REPÚBLICA DE CHILE
SERVICIO DE EVALUACIÓN AMBIENTAL
DIRECCIÓN REGIONAL
REGIÓN DEL LIBERTADOR GENERAL
BERNARDO O’HIGGINS

**SE PRONUNCIA SOBRE
CONSULTA DE PERTINENCIA DE
INGRESO AL SEIA,
MODIFICACIÓN DE PROYECTO
DENOMINADO “AJUSTE
CANALIZACIÓN INTERNA DE
ENERGÍA, PROYECTO PARQUE
EÓLICO LA ESTRELLA”
PRESENTADO POR EÓLICA LA
ESTRELLA SPA.**

3. La Carta s/n de fecha 31 de marzo de 2020 presentada por Eólica La Estrella (en adelante, “Titular”), referida a la Consulta de Pertinencia de Ingreso (en adelante, “CPI”) al Sistema de Evaluación de Impacto Ambiental (en adelante, “SEIA”), denominada “Ajuste Canalización Interna de Energía, Proyecto Eólico La Estrella”.

Figura 2 de la Carta que entrega mayores antecedentes de fecha 22 de junio de 2020.

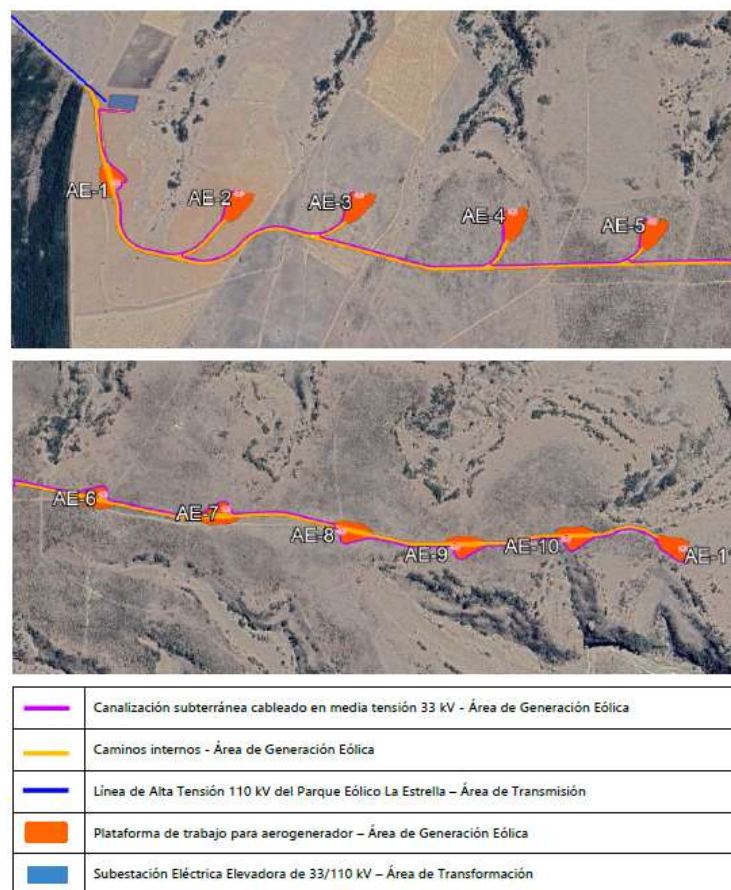
Las canalizaciones subterráneas tendrán una longitud estimada de 6.681 m para todo el recorrido dentro del área de generación del Parque Eólico y se dispondrán de forma paralela a los caminos internos siempre que sea posible. Se estima, asimismo, que estas canalizaciones sean de 1,10 m de profundidad y de un ancho que variará entre los 0,5 m y 1,2 m aproximadamente, tal como se aprecia de forma referencial en la Figura 1 siguiente, que corresponde al Plano de secciones de zanjas que se adjunta asimismo en el “Anexo 1: Documentos y planos de respaldo” de la carta entrega mayores antecedentes de fecha 22 de junio de 2020. Asimismo, en la siguiente figura se muestra el trazado de las zanjas de canalización con el cableado de media tensión:

La actualización del proyecto contempla la modificación del sistema de canalización subterránea de energía interna del Parque, cuyo aumento de tensión eléctrica pasa de 23kV a 33kV producto de la energía que producen los nuevos aerogeneradores, teniendo como único objetivo recolectar la generación de energía del parque para posteriormente conducirla a la Subestación Elevadora.

Este aumento de tensión no constituye un nuevo proyecto a evaluar, dado que el sistema de canalización eléctrico interno del Parque, no constituye una línea de transmisión por sí misma, sino más bien, es un sistema recolector de la energía producida por los aerogeneradores al interior del Parque (área de generación), que se conecta con la Subestación Eléctrica Transformadora para luego ser transmitida por la línea eléctrica de 110 kV que permitirá inyectar de forma definitiva la energía al sistema eléctrico nacional, y por tanto su existencia se relaciona directamente con las obras referentes a la Central Generadora de Energía del parque eólico sometidas a la evaluación original del Proyecto, y, por tanto, no puede entenderse de forma separada a ésta y como proyecto diferente.

En función de lo anteriormente señalado, el cambio no cumple con lo indicado en el sub literal b.1) del artículo 3° del RSEIA.
